原子力艦の原子力災害対策マニュアル検証に係る 作業委員会(第4回)

日時：平成28年3月4日(金) 13:00～15:00

「原子力艦の原子炉の燃料について」に対するコメント

2016年3月4日 電力中央研究所 遠藤寛

図1 セラミックス燃料棒の構造 (ATOMICA より引用・加筆)

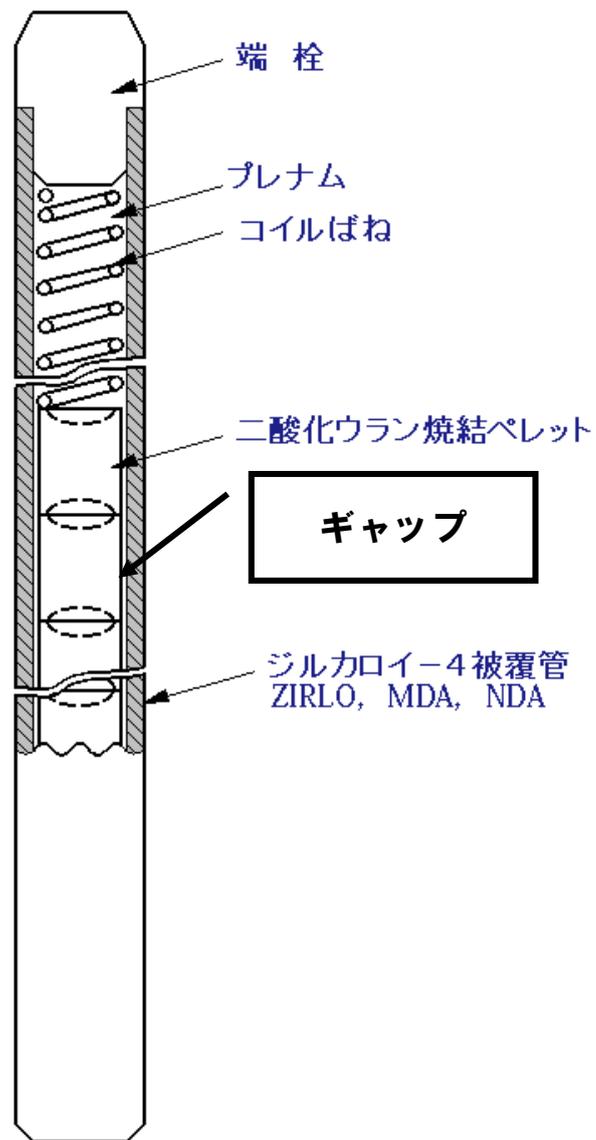
- (1) 金属燃料の熱電導度はセラミックス燃料の 10 倍程度大きいため、運転時の燃料中心最高温度は冷却材温度より約 50°C 高い 400°C 程度に留まる。
- (2) セラミックス燃料では、燃料中心の最高温度が約 1750°C であり燃料表面との温度差が大きい。このため、セシウムなど揮発性 FP の一部は熱拡散によって被覆管と燃料ペレット表面との間にあるギャップに移動し蓄積する。金属燃料の場合は、燃料スラグ(ペレットに相当)の径方向温度差が小さいため熱拡散が抑制され、固体状 FP の大部分は燃料スラグ内部に留まる(図1参照)。
- (3) 原子炉運転中に被覆管が損傷すると、セラミックス燃料ではギャップに蓄積された FP の一部が冷却材中に放出される。一方、ギャップ中の FP 量が少ない金属燃料では、冷却材中への FP 放出量は相対的に少ない。
- (4) ただし、ゼノンやクリプトンなどの希ガス FP については、両燃料共に、運転時に燃料棒のプレナム部に放出される。このため、被覆管破損時の冷却材中への希ガス FP の放出については同等と考えられる。

図 2 金属燃料とセラミックス燃料との温度条件の比較

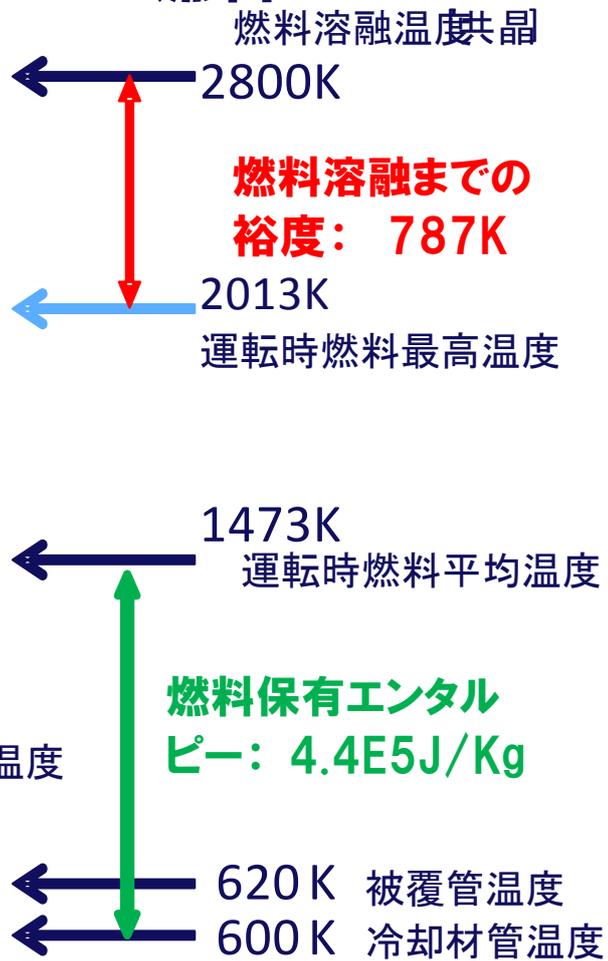
- (3) 被覆管酸化反応が進展すると、反応熱によって燃料温度は急速に増加し、金属燃料では約 1200°C (10%Zr-U 燃料の場合)、セラミックス燃料では 2500~2800°C (共晶反応に依存)で燃料溶融が開始する。両燃料共に、燃料溶融に伴って揮発性 FP の大部分が原子炉容器内に移行するが、不揮発性 FP は溶融燃料内に残留する。
- (4) 以上から、冷却機能喪失型のシビアアクシデントでは、金属燃料とセラミックス燃料とは融点に差異があるにも拘わらず、原子炉容器内への FP 移行挙動の観点からは大きな差異は無いといえる。
- (5) 一方、ATWS などの炉停止機能喪失型のシビアアクシデントでは、金属燃料炉心とセラミックス燃料炉心の差異が顕在化する。金属燃料炉心では燃料熱導度が大きく燃料温度が低いため、燃料の保有エネルギーがセラミックス燃料の 1/10 以下であり、さらに燃料溶融までの温度裕度は両炉心で同程度となる。このため、代表的な ATWS である給水流量喪失時のスクラム失敗事象では、ドップラー反応度と燃料スラグの軸方向膨張による負の反応度効果のため事故時の原子炉出力が低減し、炉心損傷に至るまでの時間が遅延し炉心損傷を回避できる可能性がある (図2参照)。
